東海第二発電所

耐震設計の基本方針について

〔 審査会合時の指摘事項に対する回答 〕

平成29年10月17日

原子炉建屋屋根トラスの概要

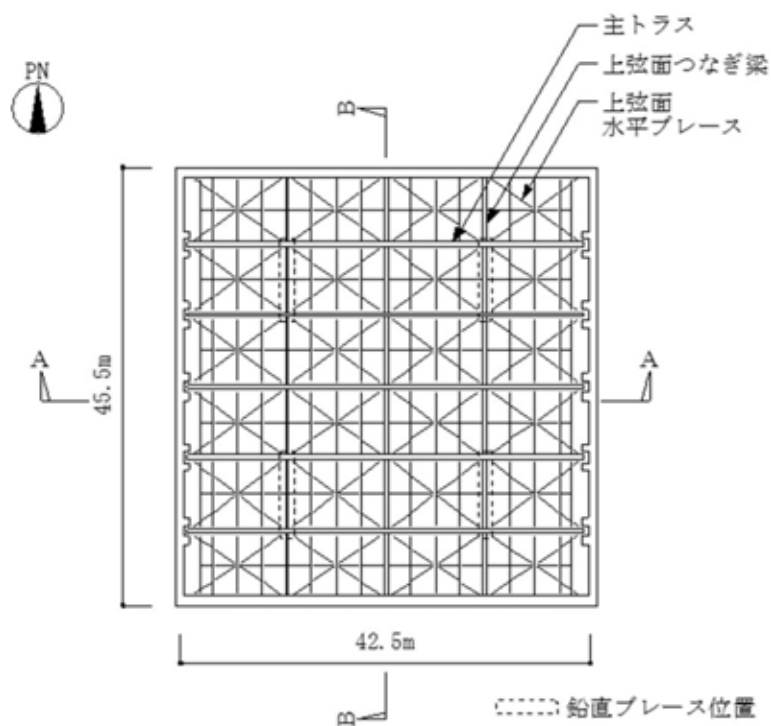
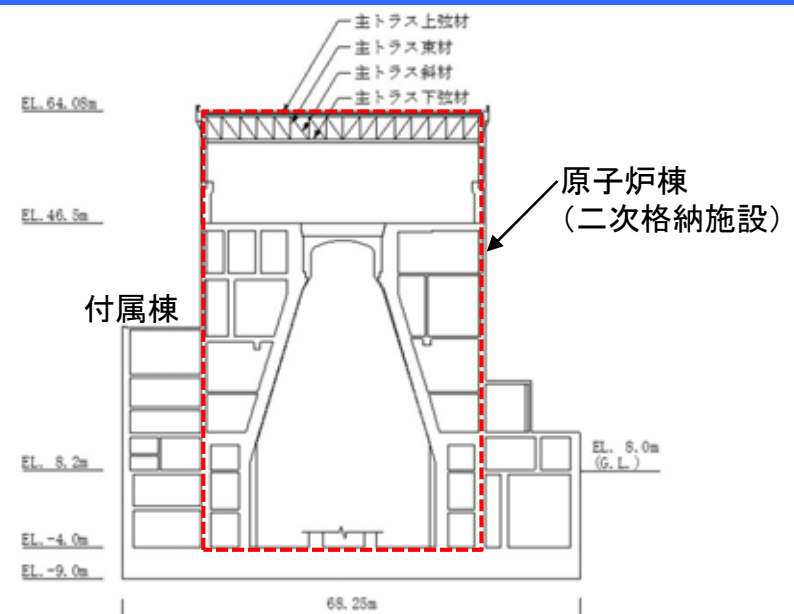
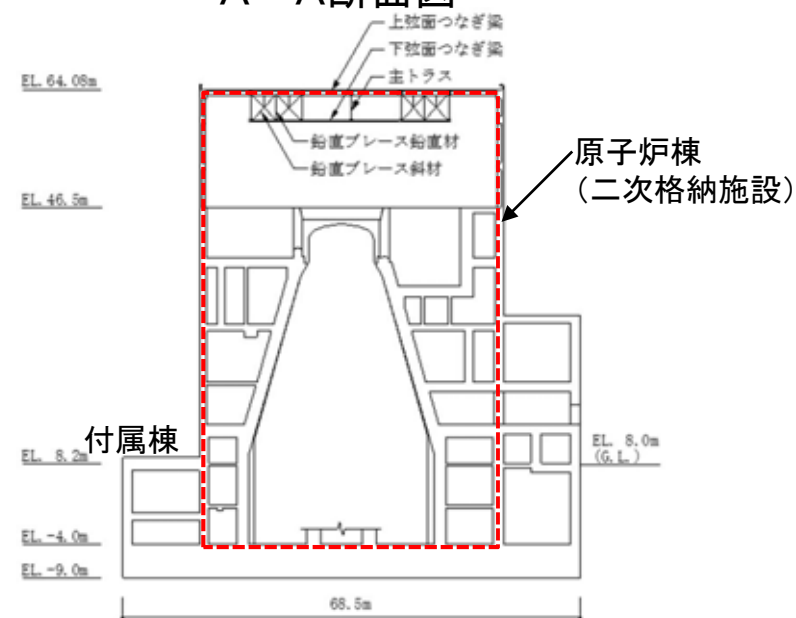
屋根トラスと原子炉建屋全体の設計方針を整理して示すこと。

二次格納施設である原子炉棟は耐震重要度分類Sクラスであり、弾性設計用地震動 S_d による地震力又はSクラスに適用される静的地震力いずれか大きい方の地震力に対しておおむね弾性状態に留まる範囲で耐えられる設計とする。また、基準地震動 S_g に対しては、安全機能が保持できるように設計する。

付属棟は耐震重要度分類Sクラスの設備の間接支持構造物であり、基準地震動 S_g に対して、安全機能が保持できるように設計する。

屋根トラスは、二次格納施設である原子炉棟の屋根を構成していることを踏まえ、気密バウンダリである屋根スラブに過大な変形を生じさせないよう余裕を持たせた設計とすることとし、弾性範囲内、すなわち終局強度を上限とし塑性化させないことを確認する。

なお、要求機能を直接担保する屋根スラブについても、機能を維持できることを確認する。

極限解析及び試験による確認

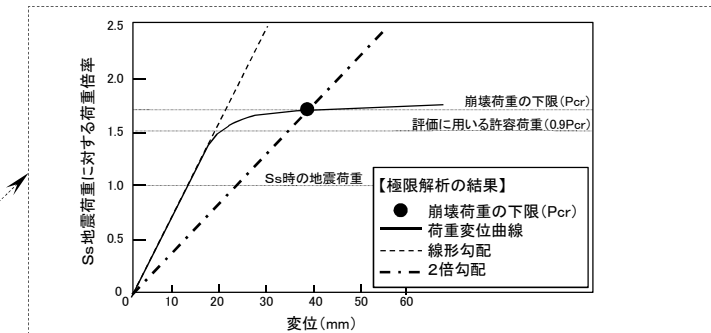
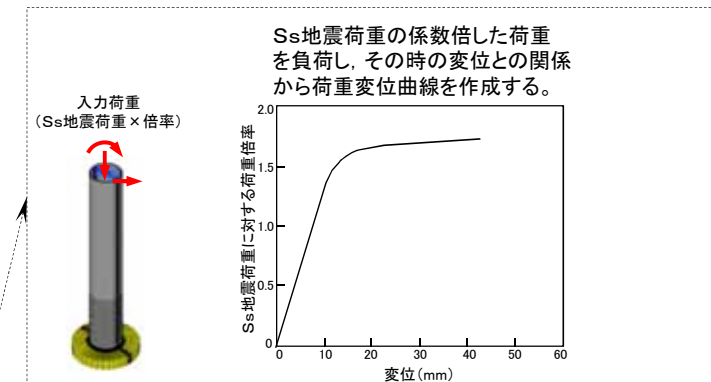
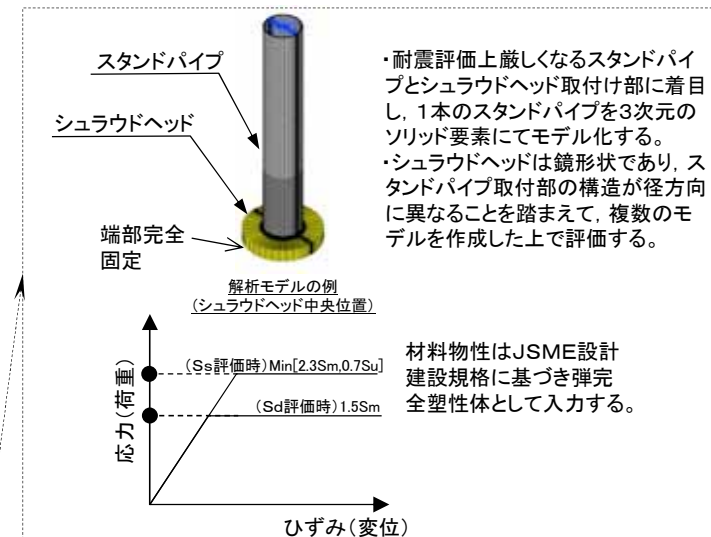
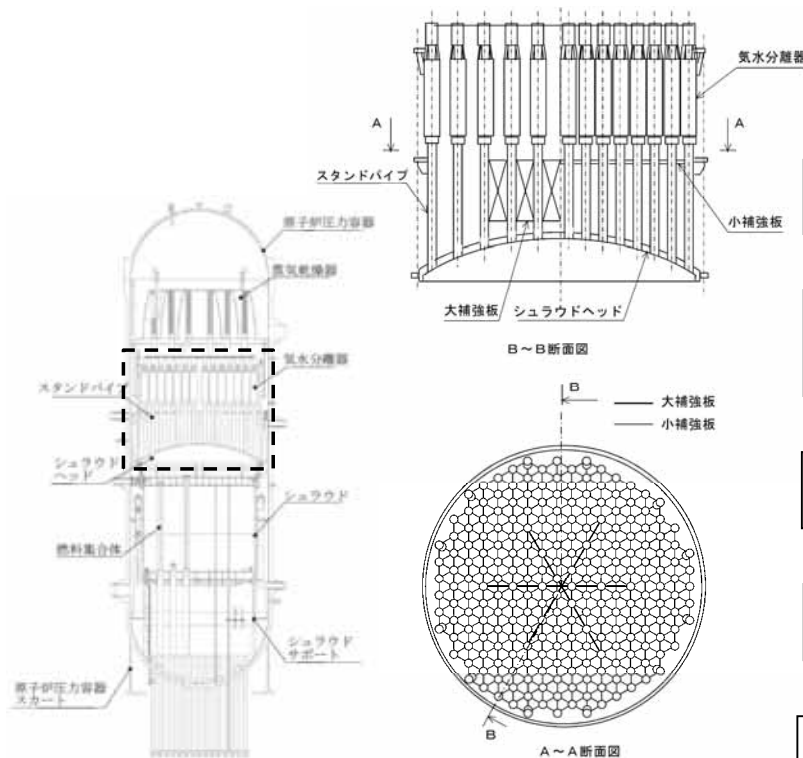
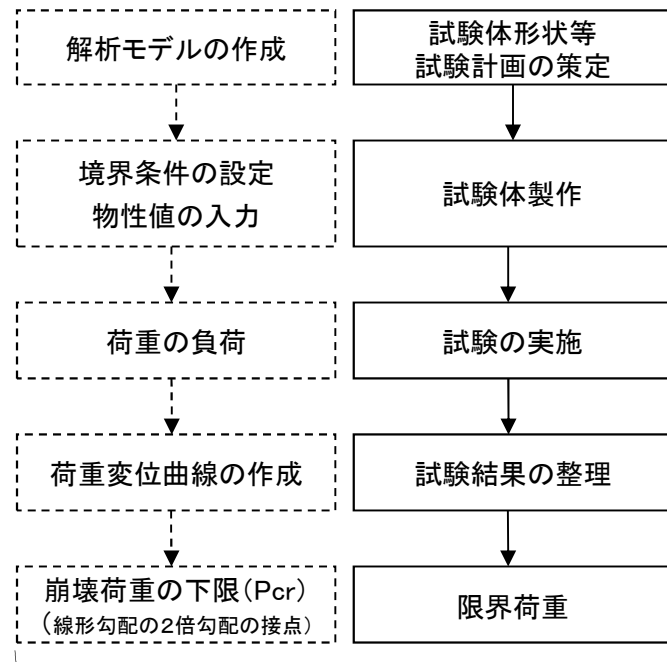
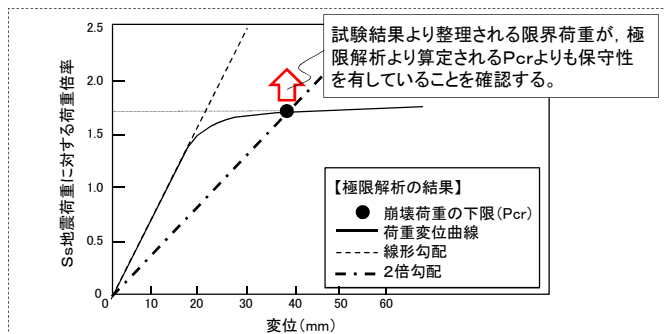
極限解析について炉心支持構造物への適用規格を炉内構造物に準用する考え方、妥当性を示すこと。また適用性を補足する試験についての位置付け、方法等の詳細を示すこと。

極限解析による評価に対する試験については、極限解析により算出される崩壊荷重の下限が保守性を有することを補足的に確認する目的で実施する。その確認方法、試験方法について、極限解析による評価の実施内容を示すとともに整理した。

- ◇ 極限解析は規格基準に定められた手法であるが、先行プラントにおける極限解析の適用実績が少ないことを踏まえて、極限解析の結果が保守性を有することを補足的に確認する観点で試験を行う。
- ◇ 極限解析の保守性の確認は、試験にて得られる限界荷重が極限解析にて得られる崩壊荷重の下限(P_{cr})よりも大きいことを確認することで行う。
- ◇ 極限解析の実施手順を示す。極限解析は、3次元FEMモデルに、 S_s 地震時の荷重を係数倍した荷重として負荷し、その時の変位との関係(荷重変位曲線)により崩壊荷重の下限(P_{cr})を算定する手法である。また S_s 地震に対する評価は、許容荷重($0.9P_{cr}$)と S_s 地震時の荷重とを比較することにより行う。
- ◇ モデル化の妥当性等を含めた耐震性の確認は詳細設計段階で示す。

- ◇ 試験に用いるスタンドパイプの試験体は1/3スケールとし、試験体材料は実機と同等のものを使用する。評価対象は高温下での使用となるため、試験は実機同様の高温状態を模擬した状態で試験を実施する。
- ◇ 試験にて得られた限界荷重が極限解析にて得られた崩壊荷重の下限(P_{cr})より大きいことを確認することで、極限解析における保守性を確認する。

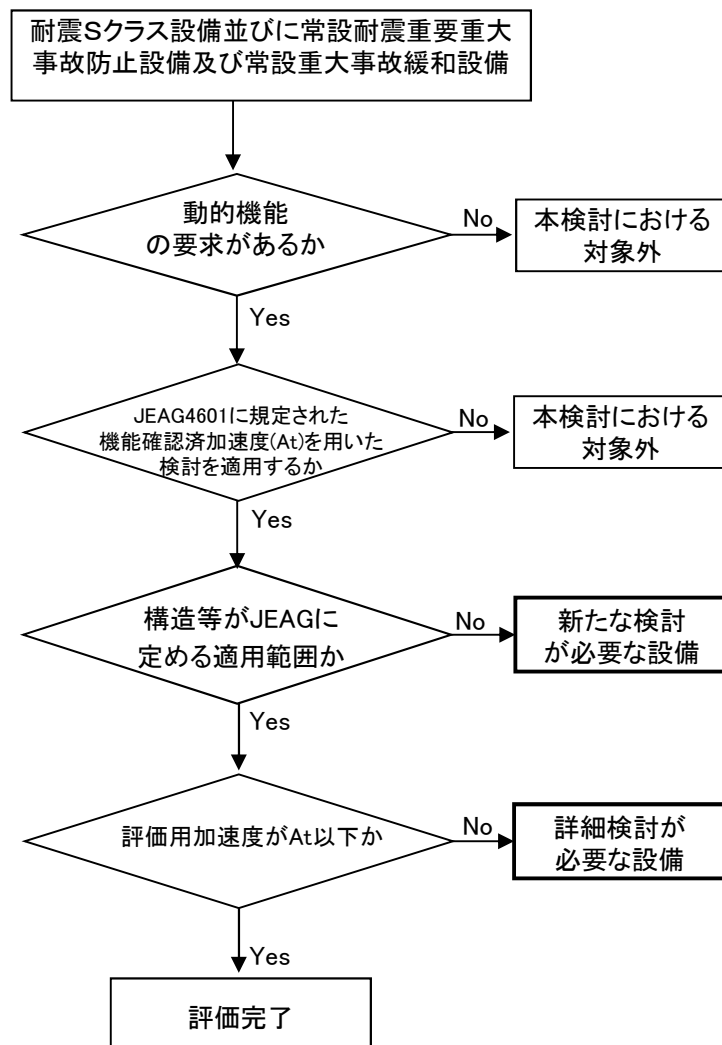
動的機能維持評価で、JEAG4601適用外設備、機能確認済み加速度を超えるものについて、至近の先行審査を踏まえて耐特委まで遡った検討をすること。

実用発電用原子炉及びその附属施設の技術基準に関する規則の解釈等における動的機能保持に関する評価に係る一部改正案(以下「技術基準規則解釈等の改正案」という)及び至近の先行審査を踏まえて、動的機能維持評価の検討方針を整理した。

「新たな検討が必要な設備」及び「詳細検討が必要な設備」については、耐特委等の公知化された検討を参考として機能維持評価を行う方針とする。

配管系に設置される弁の機能維持評価に用いる応答加速度の算出は、JEAG4601の評価手法に対して一定の裕度を考慮するとともに、スペクトルモーダル解析を用いる場合には高周波数領域まで考慮した解析を行う方針とする。

格納容器バウンダリの荷重の組合せ(イメージ)

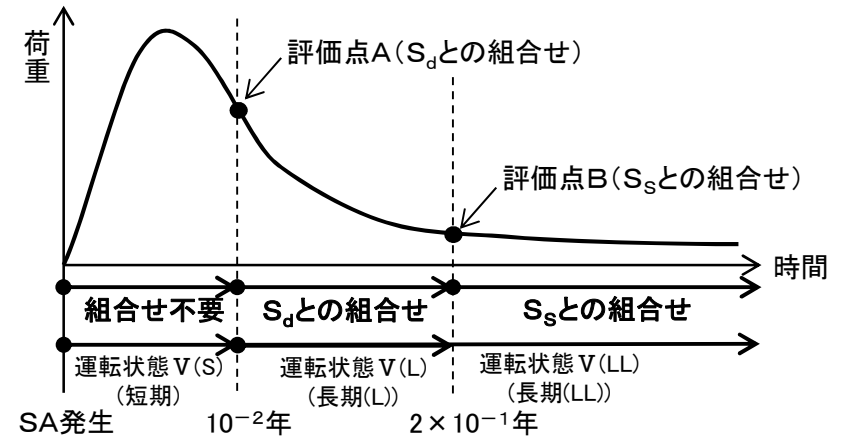
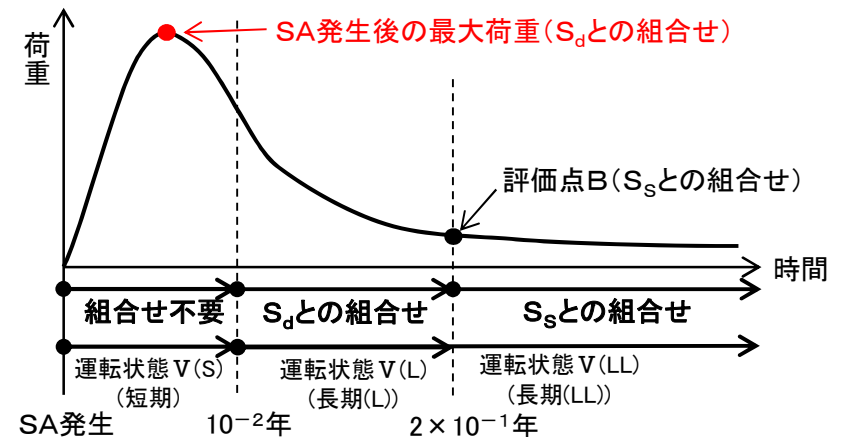
格納容器バウンダリにおける地震とSA荷重の組合せにおいて、 S_d 時に最高圧力、最高温度を組み合わせる考え方について整理すること。

SA荷重と地震荷重の組合せについては、 S_o と運転状態V(L)の荷重、 S_g と運転状態V(LL)の荷重の組合せを行うことを基本的な考え方としているが、格納容器バウンダリは、SA発生時における最終障壁となることから、保守的に S_o とSA発生後の最高圧力と最高温度を組み合わせることとしている。

格納容器バウンダリはSA発生時における最終障壁となることから、その重要性を考慮し、バウンダリの S_d と組み合わせる荷重は、保守的にSA発生後の最大荷重(最高圧力, 最高温度)とすることとした。

改造前の構造概要図

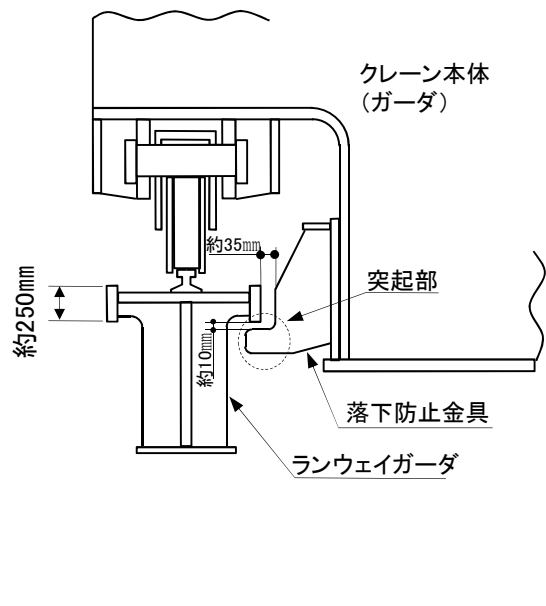
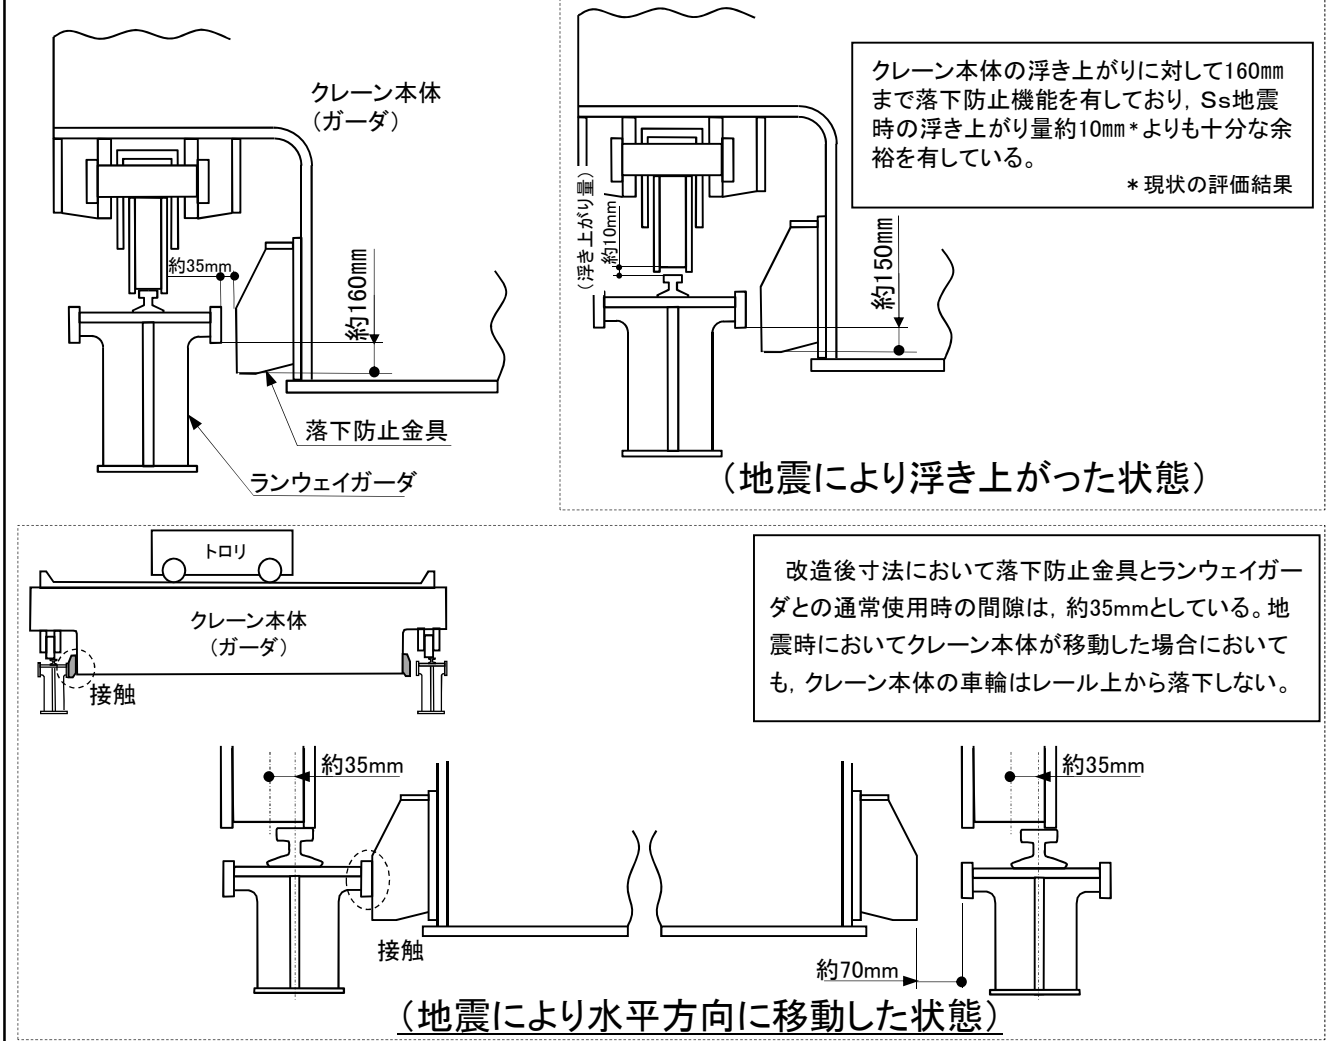
原子炉建屋クレーンにおけるクレーン本体の落下防止対策について説明すること。

改造前は、クレーン本体の浮き上がり防止を考慮する観点から落下防止金具の突起部がランウェイガーダの下部まで突き出す構造としていた。今回工認では鉛直地震の動的な取扱いを考慮した地震応答解析を実施することになるため、クレーンの浮き上がりにより、落下防止金具とランウェイガーダとが衝突した場合、衝突箇所に過大な曲げ荷重が生じることになり、落下防止金具の突起部が損傷し、突起部分が落下する可能性、またランウェイガーダ構造部材が破損に至る可能性がある。

これより、地震応答解析にてクレーン本体の浮き上がり量の評価を実施した結果、Ss地震時の浮き上がり量は約10mmであり、落下防止金具とランウェイガーダとの関係から落下防止機能を有する長さ160mmに対して十分な余裕を持っており、落下防止金具の突起部を撤去してもクレーン本体は落下しないため、構造変更を行うこととした。

- ・ 今回工認では鉛直地震の動的な影響を考慮するため、地震時にクレーン本体の浮き上がりを考慮した地震応答解析を実施する。改造前の構造においては、落下防止金具の突起部がランウェイガーダに衝突する可能性があり、この衝突により過大な曲げ荷重が発生し落下防止金具の突起部が損傷し、突起部が落下する可能性があること、またランウェイガーダ構造部材が破損に至る可能性がある。
- ・ 浮き上がりを考慮した地震応答解析の結果において、クレーン本体の浮き上がり量は約10mmであり、地震時における落下防止金具とランウェイガーダとの関係から有する落下防止機能160mmに対して、十分小さいことを確認できたため、突起部を撤去した構造変更を行う。

施設毎の液状化影響検討の組合せの設定

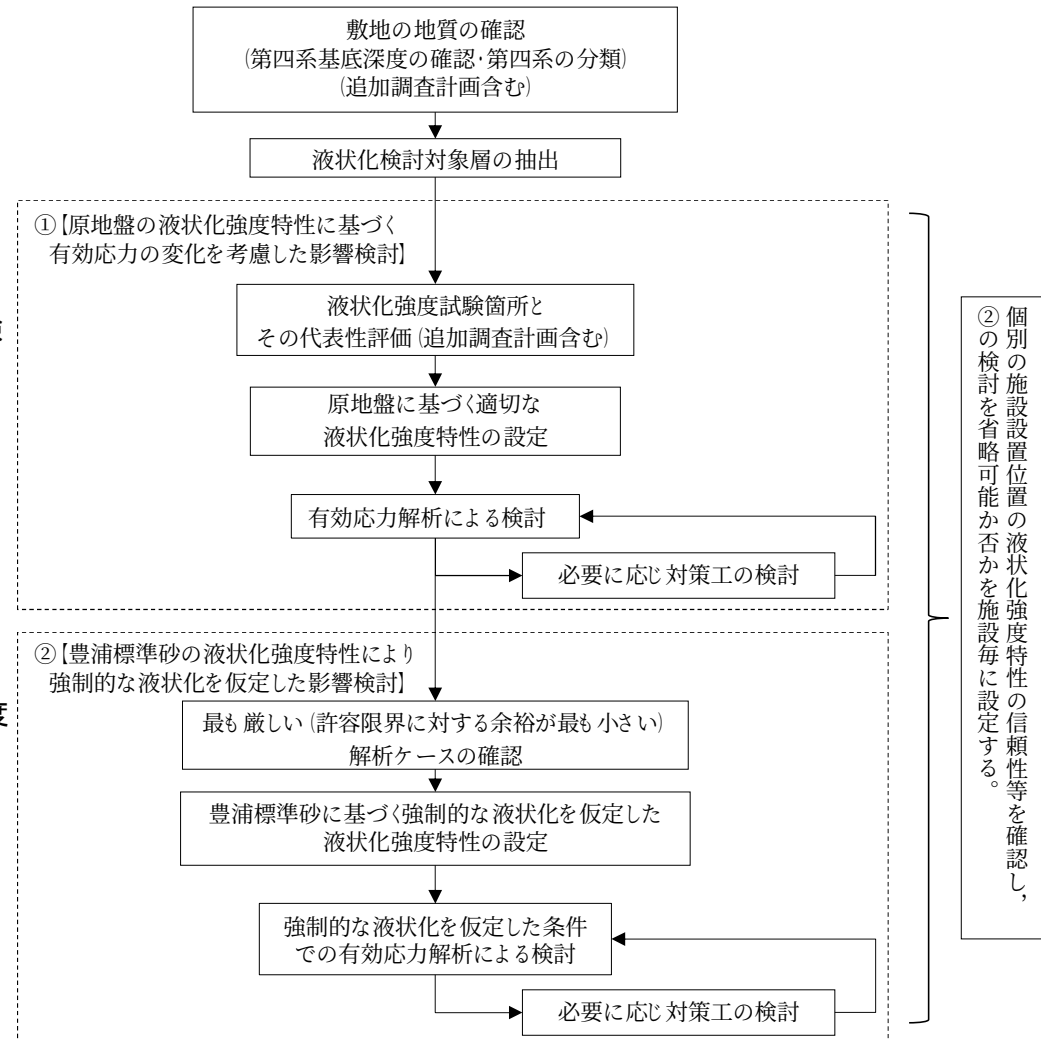
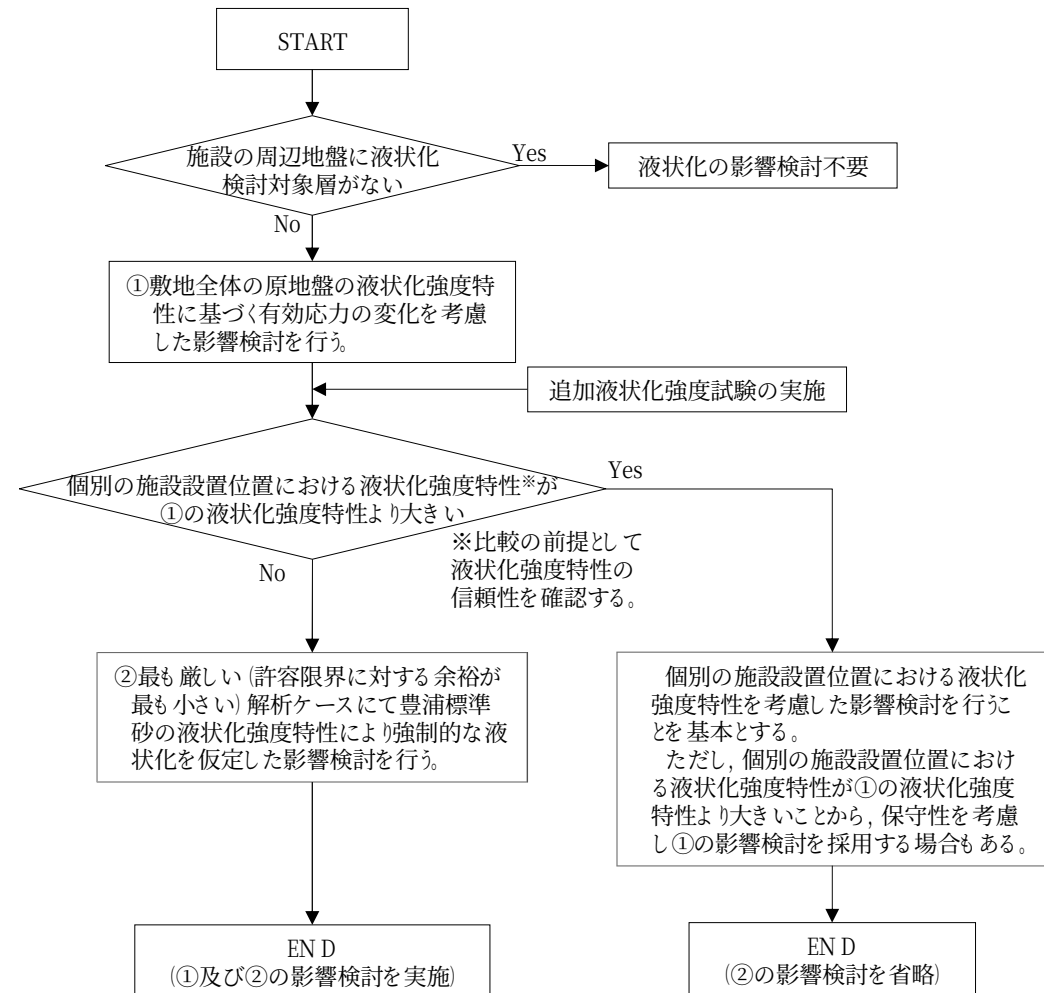
最も厳しい(許容限界に対する裕度が最も小さい)解析ケースにて豊浦標準砂の液状化強度特性により強制的な液状化を仮定した影響検討(②)を省略する場合の内容について記載すること。

- 指摘事項を踏まえ、記載の適正化を図った。
 - 個別の施設設置位置の液状化強度特性について、信頼性を確認した上で、①の液状化強度特性より大きいかの確認を行う。
 - 個別の施設設置位置の液状化強度特性が①の液状化強度特性より大きいことの確認ができない場合は、豊浦標準砂に基づく液状化強度特性により強制的な液状化を仮定した影響検討を追加で行う(②)。
 - 個別の施設設置位置の液状化強度が①の液状化強度特性より大きいことを確認できた場合は、個別の施設設置位置における液状化強度特性を考慮した影響検討を行うことを基本とする。
ただし、保守性を考慮し①の影響検討を採用する場合もある。

- 施設の詳細設計において、その周辺地盤に液状化検討対象層が存在しない場合は、液状化の影響検討は不要とする。
- 上記に該当しない施設について、基準地震動 S_g に対して、敷地全体の原地盤に基づく液状化強度特性を用いた有効応力解析による影響検討を行う(①)
- 個別の施設設置位置の液状化強度特性について、信頼性を確認した上で、①の液状化強度特性より大きいかの確認を行う。
- 個別の施設設置位置の液状化強度特性が①の液状化強度特性より大きいことの確認ができない場合は、①の検討において最も厳しい(許容限界に対する余裕が最も小さい)解析ケースに対して、豊浦標準砂に基づく液状化強度特性により強制的な液状化を仮定した影響検討を追加で行う(②)。
- 個別の施設設置位置の液状化強度が①の液状化強度特性より大きいことの確認ができた場合は、個別の施設設置位置における液状化強度特性を考慮した影響検討を行うことを基本とする。
ただし、保守性を考慮し①の影響検討を採用する場合もある。
